## Ministero della Transizione Ecologica

**OGGETTO: [ID: 8349] Razionalizzazione della rete ad alta tensione ricadente nell'area del Parco del Pollino. INTERVENTO C - EL 190 - Nuovo Elettrodotto a 380 kV tra il sostegno 90 della linea esistente Laino - Rossano 1 e l'esistente Stazione Elettrica di Altomonte. Variante alle tratte comprese tra i sostegni 1-7 e 23-24. Nota Tecnica.**

### **Oggetto della richiesta di valutazione preliminare**

Figura 2 Inquadramento territoriale - sostegni da 1 a 7

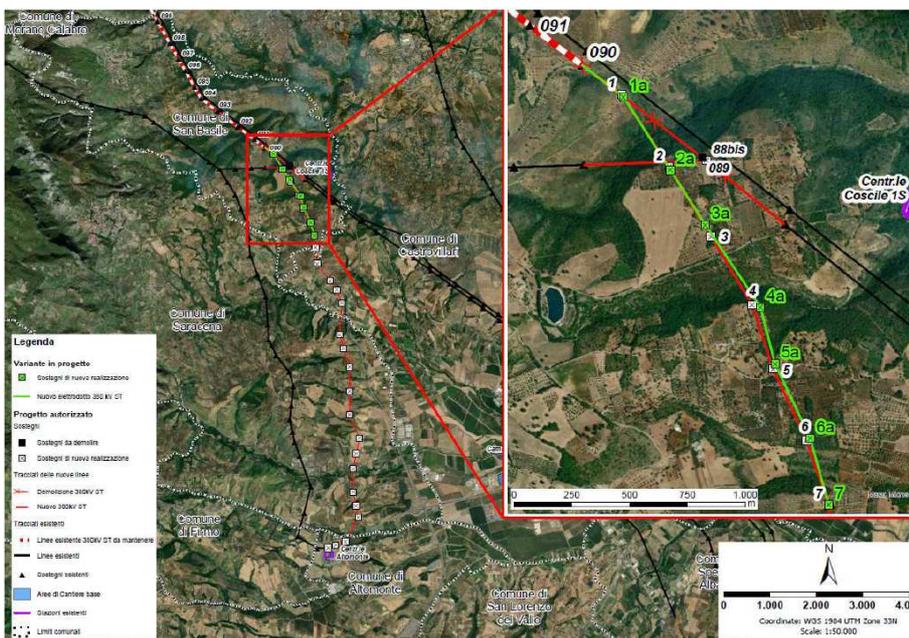
*La variante relativa al tratto compreso tra i sostegni 1-7, che non comporterà variazioni percepibili nella lunghezza del tratto di linea interessato, si è resa necessaria al fine di allontanare la linea in progetto da alcuni ricettori di cui è stata riscontrata la presenza a valle dell'ottenimento del decreto di compatibilità ambientale, attualizzando il progetto e assicurando il pieno rispetto degli obiettivi di qualità previsti dalla normativa vigente in tema di campi elettrici e magnetici. **Inoltre, si precisano di seguito alcuni ulteriori elementi utili ai fini della valutazione:***

*-il primo tratto della variante (sost. dal n.1 al n.3) prevede spostamenti "minimi" dei sostegni (alcuni inferiori a 10m), esclusivamente "in asse linea", pertanto la variante ricalca di fatto il tracciato già approvato in V.I.A.;*

*- il sostegno n.3 viene "anticipato" in asse linea di pochi metri per ridurre l'interferenza con l'area boscata del "Bosco Giovane", riducendo contestualmente i valori di campo magnetico dal recettore più prossimo;*

*- il rimanente tratto in variante dal sost. n.3 al n.7 si discosta di poche decine di metri dall'asse linea approvato in fase di V.I.A., per garantire la distanza dai nuovi recettori senza però andare a peggiorare l'impatto sui restanti recettori presenti e già valutati, ricorrendo a lievi ottimizzazioni delle altezze dei sostegni (con variazioni contenute tra +3 e +6m);*

*- dovendo garantire la corretta distanza dai recettori presenti, le sopra citate modifiche alle altezze dei sostegni si rendono necessarie anche in considerazione della particolare morfologia (non pianeggiante) dell'area su cui insiste il progetto e della necessità di mantenere franchi a terra che garantiscano la minor incidenza possibile con la vegetazione arborea presente (Bosco Giovane);*

*- il posizionamento è stato ottimizzato anche a seguito di sopralluoghi, al fine di ridurre l'impatto sulle proprietà e sulla vegetazione arborea ed olivicolturale presente;*

- in riferimento alle principali aree vincolate e/o oggetto di tutela la variante non determina un aggravio delle condizioni di compatibilità, anzi determina un seppur lieve miglioramento relativamente alle aree boscate – D.Lgs 42/04, art.142 lett g) (in particolare sui sost. N.3a e 4a).

- con riferimento allo spostamento dei sostegni di nuova realizzazione dal n. 1 al n.7, l'ipotesi in variante risulta migliorativa rispetto al progetto approvato con DM 199 del 27.05.2021 in quanto lo spostamento della linea permette l'allontanamento da alcuni recettori presenti nell'area e riduce ulteriormente l'interferenza con zone a cespuglieto;

Figura 3 Inquadramento territoriale - sostegni da 23 e 24

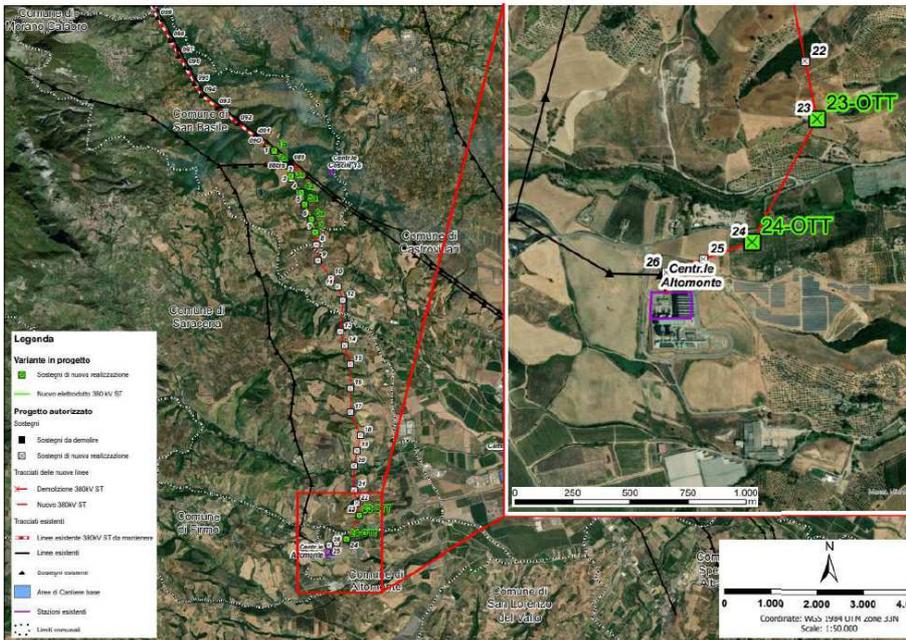
La variante relativa ai sostegni 23-24 che prevede la riduzione in altezza degli stessi, pari a -15 m, si è resa possibile grazie ad ulteriori approfondimenti effettuati e conseguenti ottimizzazioni progettuali che apporteranno notevoli benefici in relazione al contesto paesaggistico esistente.

La posizione dei sostegni sopra citati rimarrà inalterata.

Figura 5 Siti Rete Natura 2000 e Aree Naturali Protette EUAP

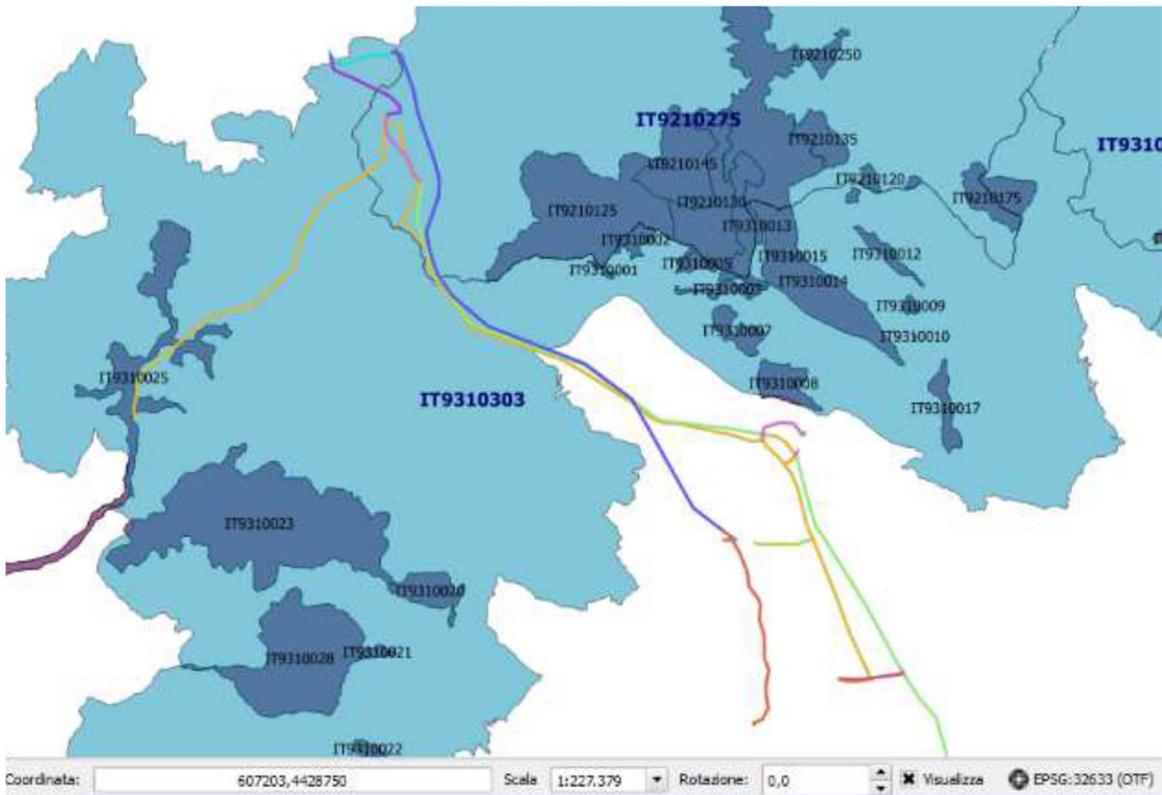
Per quanto riguarda la presenza di riserve e parchi naturali, zone classificate o protette ai sensi della normativa nazionale (L. 394/1991), zone classificate o protette dalla normativa comunitaria (siti della Rete Natura 2000, direttive 2009/147/CE e 92/43/CEE), il Proponente dichiara che *“analogamente al progetto approvato in sede di V.I.A., gli interventi in variante non sviluppano interferenza diretta con riserve e parchi naturali, zone classificate o protette ai sensi della normativa nazionale (L. 394/1991), zone classificate o protette dalla normativa comunitaria (siti della Rete Natura 2000, direttive 2009/147/CE e 92/43/CEE)”*. Con specifico riferimento all’incremento in altezza dei sostegni da 1 a 7 rispetto al rischio di collisione per l’avifauna, il Proponente afferma che la variante in progetto *“non altera in maniera sostanziale l’impatto indotto rispetto al progetto approvato in sede di V.I.A.; lo spostamento dei sostegni e le variazioni in altezza sono tali da non determinare un incremento del rischio di collisione per l’avifauna”*.

Più in generale il Proponente afferma che *“l’adeguamento in altezza dei sostegni oggetto di spostamento, che si sostanzia in un incremento compreso tra 3 e 6 m, non risulta tale da modificare in maniera sostanziale gli impatti individuati per il progetto approvato in sede di V.I.A.”*

- non sono presenti riserve e parchi naturali, zone classificate o protette ai sensi della normativa nazionale (L. 394/1991), zone classificate o protette dalla normativa comunitaria (siti della Rete Natura 2000, direttive 2009/147/CE e 92/43/CEE) direttamente interferite dall'intervento;
